Deliberazione della Giunta Regionale 9 gennaio 2023, n. 1-6405

Piano paesaggistico regionale (Ppr) approvato con DCR 233-35836 del 3 ottobre 2017. Ridefinizione, ai sensi dell'articolo 45, comma 5, delle Norme di attuazione Ppr, della rappresentazione dei tracciati di corpi idrici nei comuni di Chivasso, Dormelletto e Piozzo.

Comune di Chivasso (TO)
Stralcio Tavola P2 modificata con evidenziato il tracciato corretto del Rio Orchetto
Scala 1:25.000

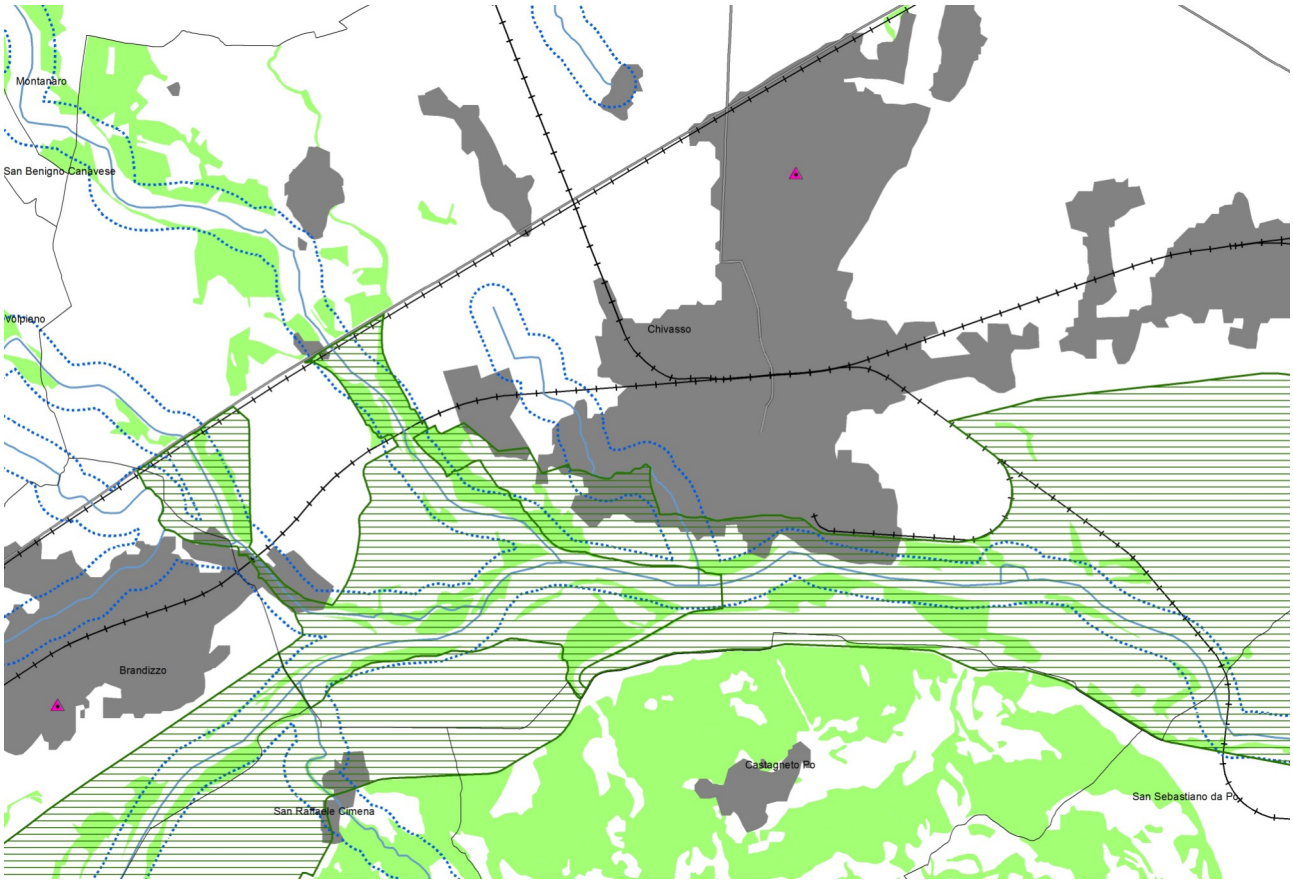
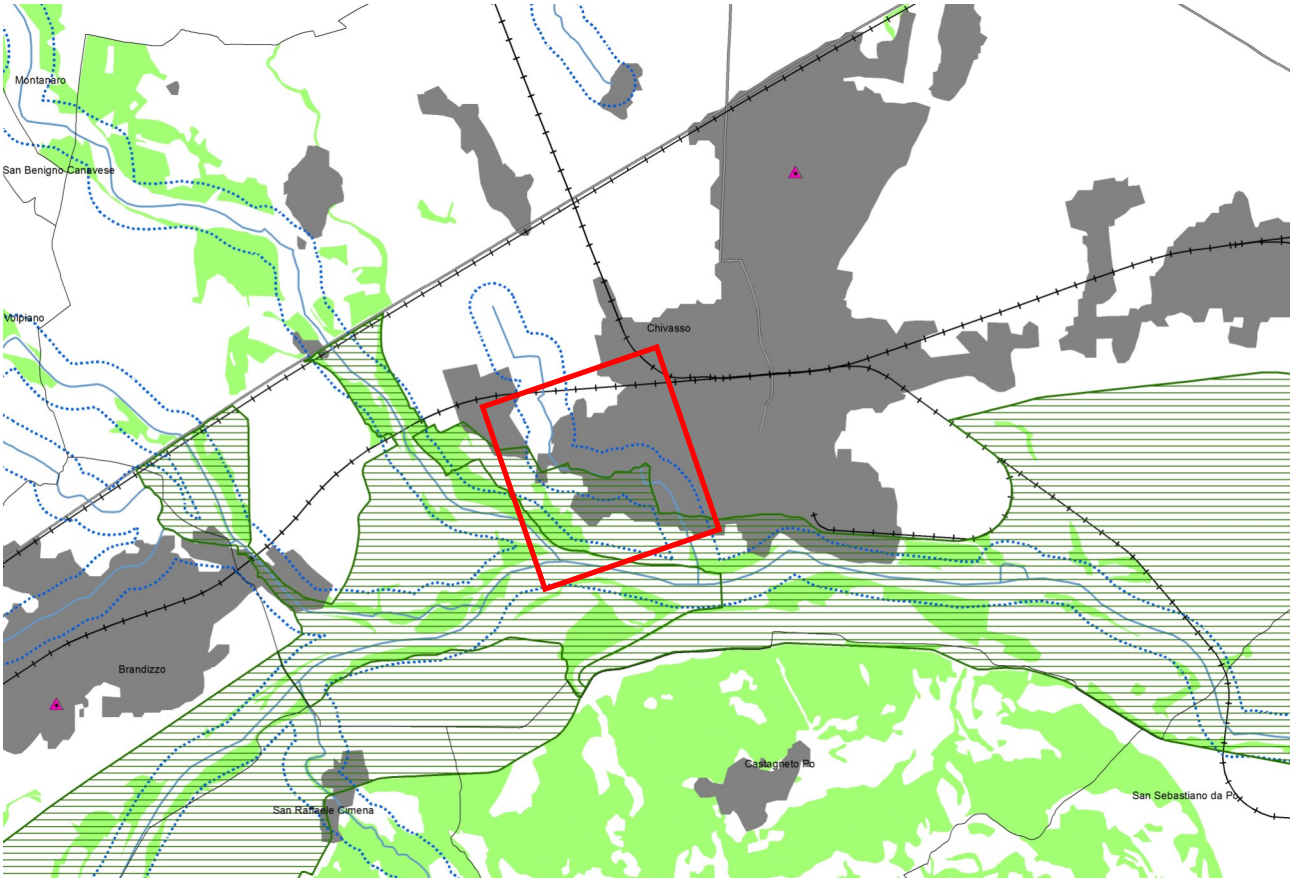
Preso atto che, come da documentazione agli atti della Direzione Ambiente, Energia e Territorio:
il Comune di Chivasso (TO), che sta predisponendo una variante urbanistica che prevede l’adeguamento al Piano Paesaggistico Regionale e l’aggiornamento del quadro del dissesto contenuto negli elaborati geologico-tecnici della variante di adeguamento al Piano stralcio per l’Assetto Idrogeologico (PAI), ha segnalato con nota del 10 giugno 2022, assunta agli atti della Regione il 15 giugno 2022 prot. 73865/2022, che parte del tracciato del “Rio Orchetto”, tutelato da Regio Decreto per “tutto il suo corso” e ricadente nel proprio territorio comunale non risulta essere correttamente individuato negli elaborati del Ppr, in particolare nella Tavola P2, fornendo congrua documentazione a corredo;
il Comune di Dormelletto (NO) ha segnalato con nota del 17 maggio 2022, assunta agli atti della Regione il 17 maggio 2022 prot. 61658/2022, che il tratto del “Rio Vallone o della Resiga” (Rio Bienza) ricadente nel proprio territorio comunale non risulta essere correttamente individuato negli elaborati del Ppr, in particolare nella Tavola P2, fornendo congrua documentazione a corredo;

- il tracciato del “Rio Orchetto” a Chivasso (TO): spostamento a Ovest del concentrico di una piccola porzione del tracciato su base tavolette IGM che riportano parte di toponimo sul tracciato indicato dal Comune. In altre cartografie il toponimo è presente anche sul tratto indicato nelle Tavole del Ppr, ma si è deciso di considerare dirimenti le tavolette IGM dal momento che sono più coeve agli elenchi del RD rispetto alle altre cartografie analizzate. L’individuazione del nuovo tracciato è stata oggetto di incontri con la Direzione Opere Pubbliche, Difesa del Suolo, Protezione Civile, Trasporti e Logistica e Settore Tecnico regionale – Città metropolitana di Torino. Il nuovo tracciato è stato condiviso da Regione, ufficio tecnico del Comune e concordato con i funzionari della Soprintendenza Archeologia, Belle Arti e Paesaggio competenti per zona in un incontro tecnico in data 12 Ottobre 2022;

Comune di Dormelletto (NO)
Stralcio Tavola P2 modificata con evidenziato il tracciato corretto del Rio Vallone o della Resiga
Scala 1:25.000

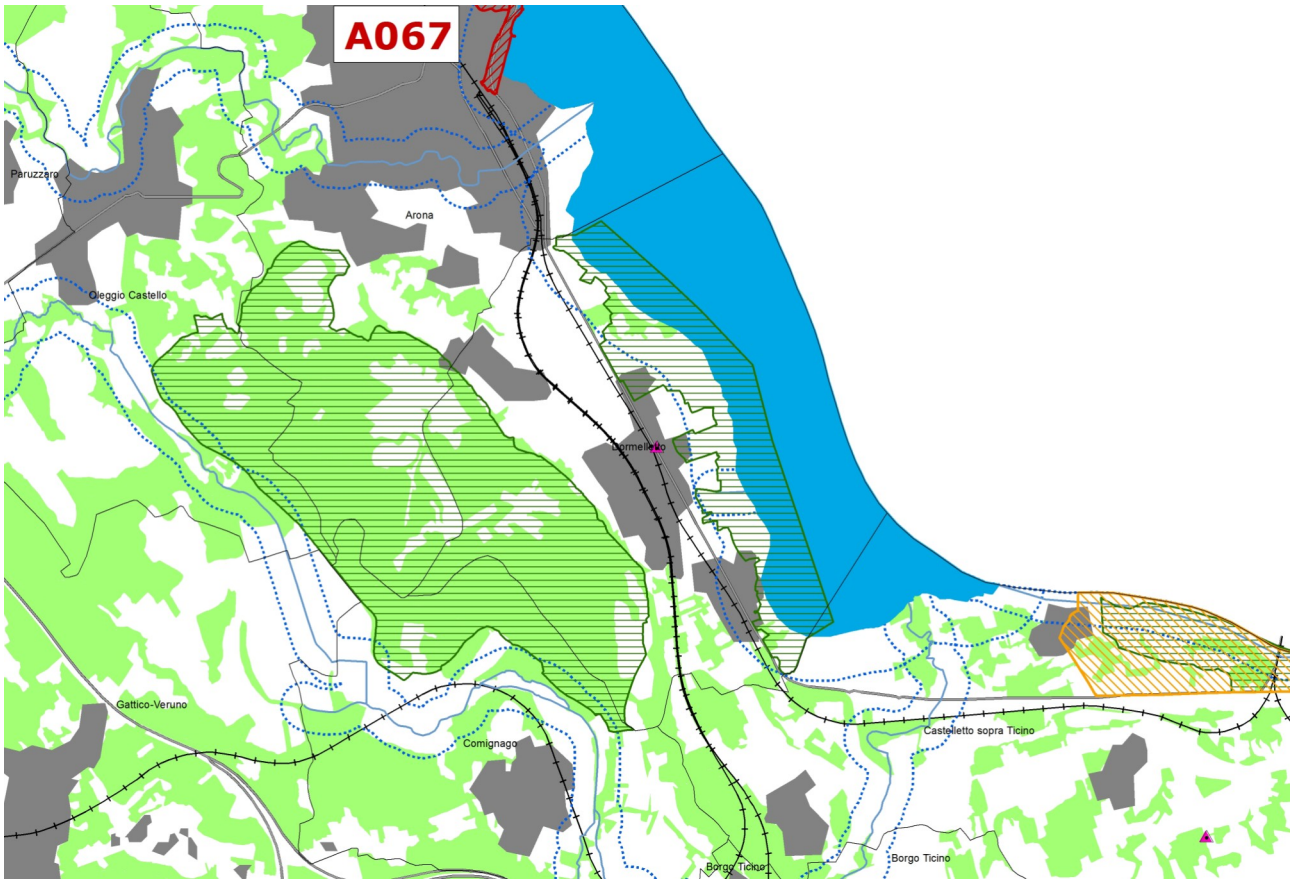
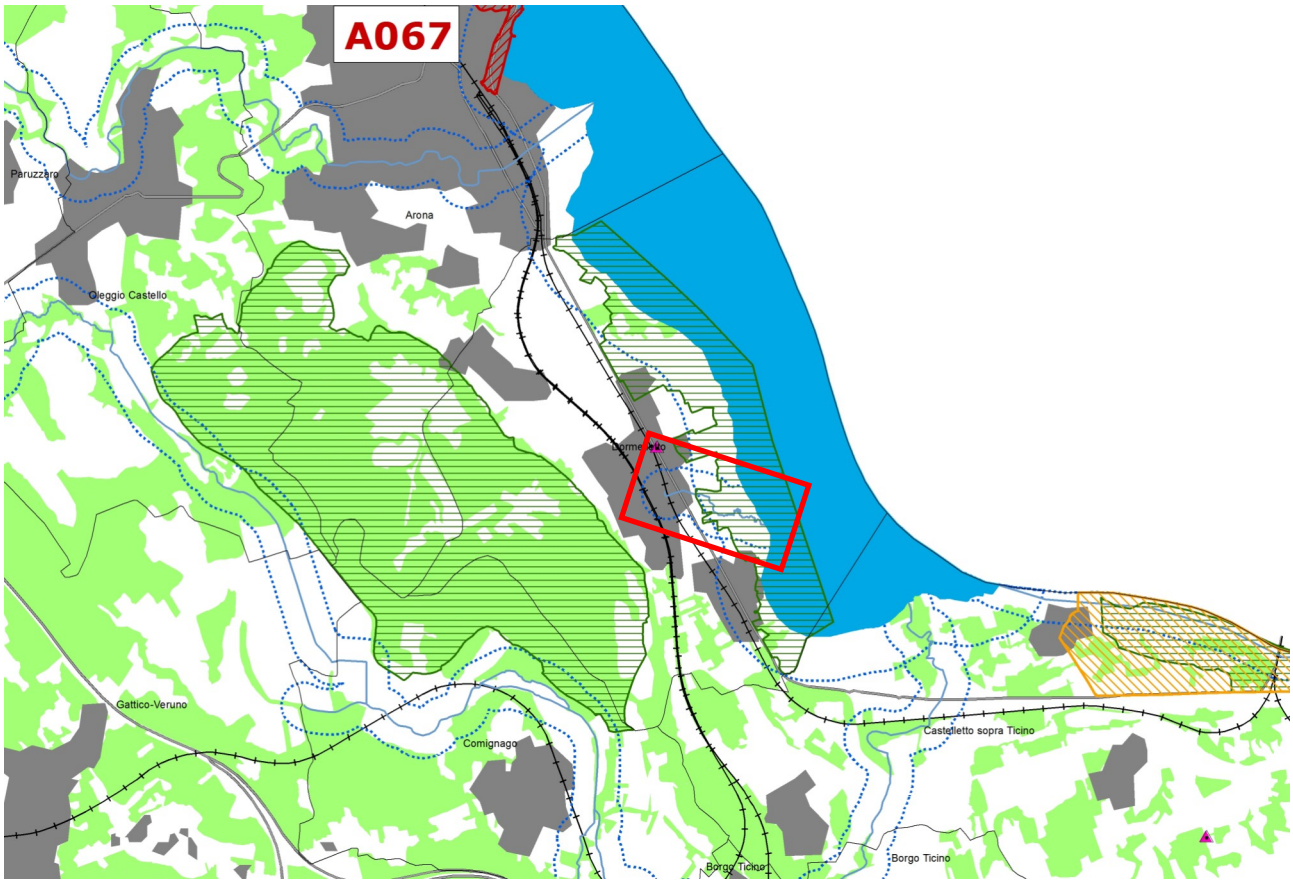
- il tracciato del “Rio Vallone o della Resiga” a Dormelletto (NO): individuazione del corpo idrico più a monte rispetto a quello rappresentato nelle cartografie del Ppr, individuabile su base Catastale originale di impianto. Il nuovo tracciato è stato condiviso da Regione e ufficio tecnico del Comune e concordato con i funzionari della Soprintendenza Archeologia, Belle Arti e Paesaggio competenti per zona in un incontro tecnico in data 12 Ottobre 2022;

Comune di Piozzo (CN)
Stralcio Tavola P2 modificata con evidenziato il tracciato corretto del Rio Vernera
Scala 1:25.000

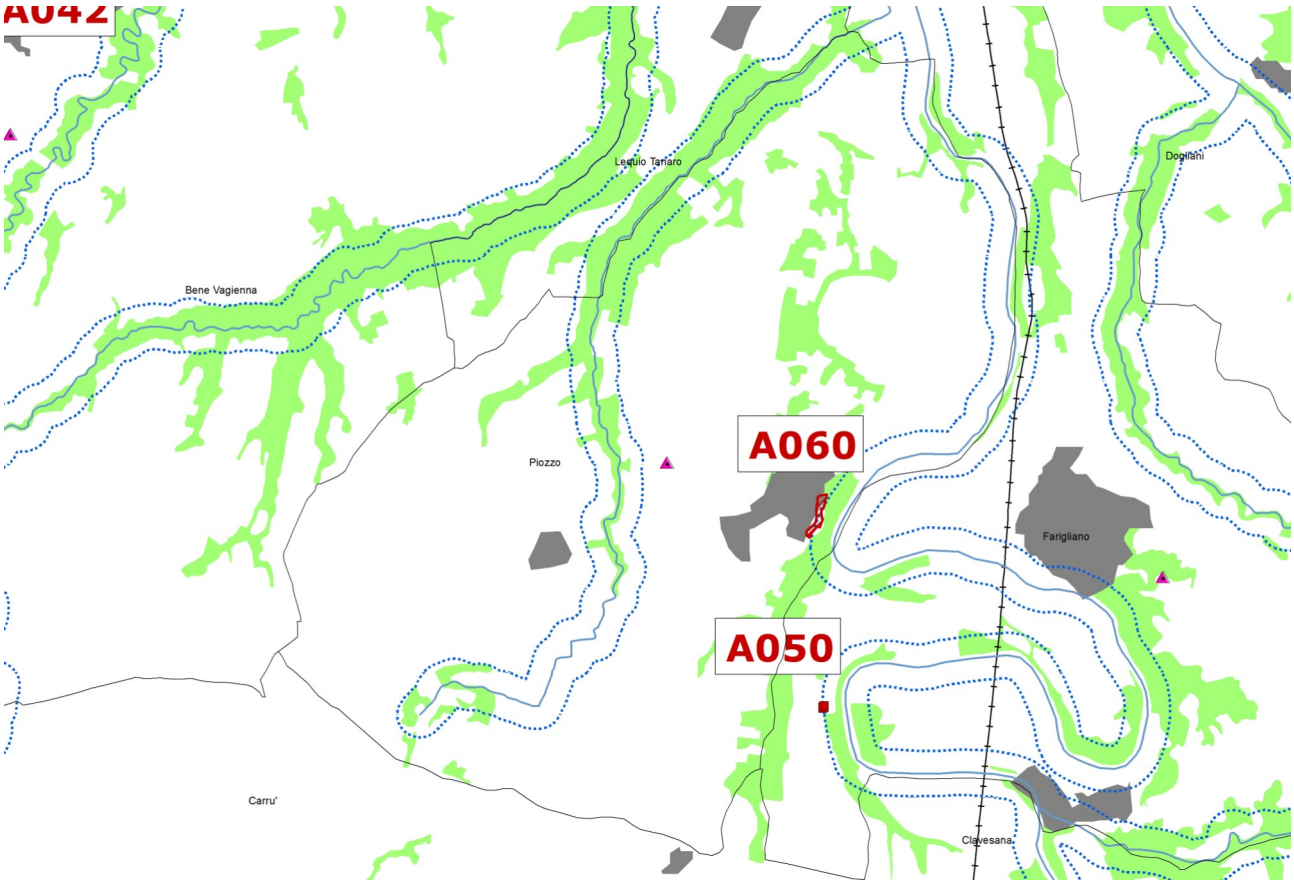
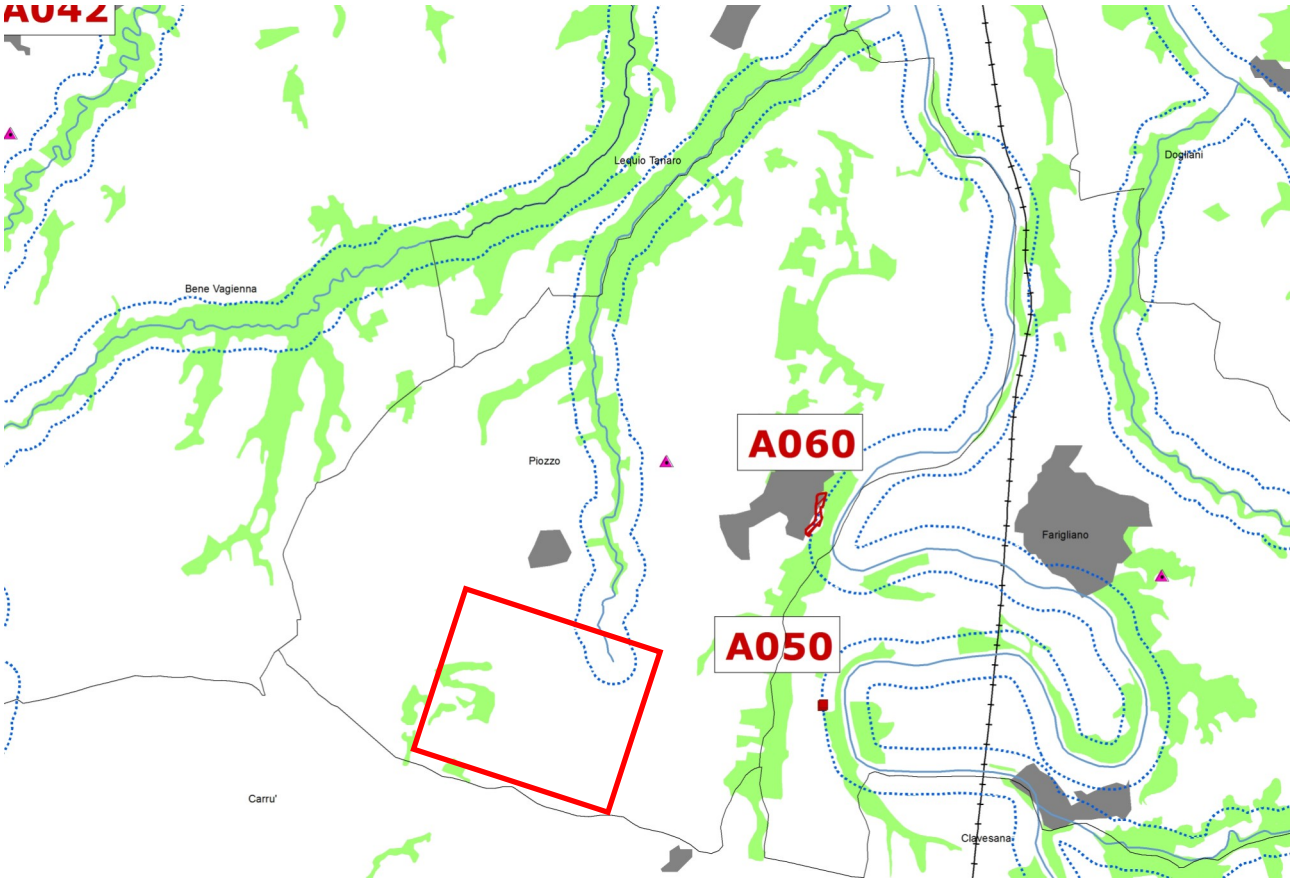
Il Comune di Piozzo (CN) ha segnalato con nota dell’11 maggio 2021, assunta agli atti della Regione il 17 maggio 2021 prot. 57152/2021, che il “Rio Vernera”, tutelato da Regio Decreto per “tutto il suo corso” e ricadente nel proprio territorio comunale non risulta essere correttamente individuato negli elaborati del Ppr, in particolare nella Tavola P2, fornendo congrua documentazione a corredo.

- il tracciato del “Rio Vernera” a Piozzo (CN): riduzione di parte del tracciato, individuabile su base Catastale originale di impianto, interrompendo la rappresentazione nel punto in cui un ramo del corpo idrico si biforca e cambiano i toponimi, diventando “Rio Gavaria” in un tratto e “Canale Gorgasso” nell’altro. Il nuovo tracciato è stato condiviso da Regione e ufficio tecnico del Comune e concordato con i funzionari della Soprintendenza Archeologia, Belle Arti e Paesaggio competenti per zona in un incontro tecnico in data 12 Ottobre 2022;
in esito alle suddette attività, le modifiche alla rappresentazione cartografica del tracciato dei corpi idrici ricadenti nei territori comunali di Chivasso, Dormelletto e Piozzo, al fine della loro approvazione da parte dalla Giunta regionale ai sensi dell’articolo 45 comma 5 delle NdA del Ppr, sono state riportate in un documento tecnico, nel quale i corpi idrici ridefiniti sono rappresentati in modo da riportare sia il tracciato presente nella Tavola P2 del Ppr approvato con D.C.R. n. 233-35836 del 3 ottobre 2017 sia il tracciato rettificato;
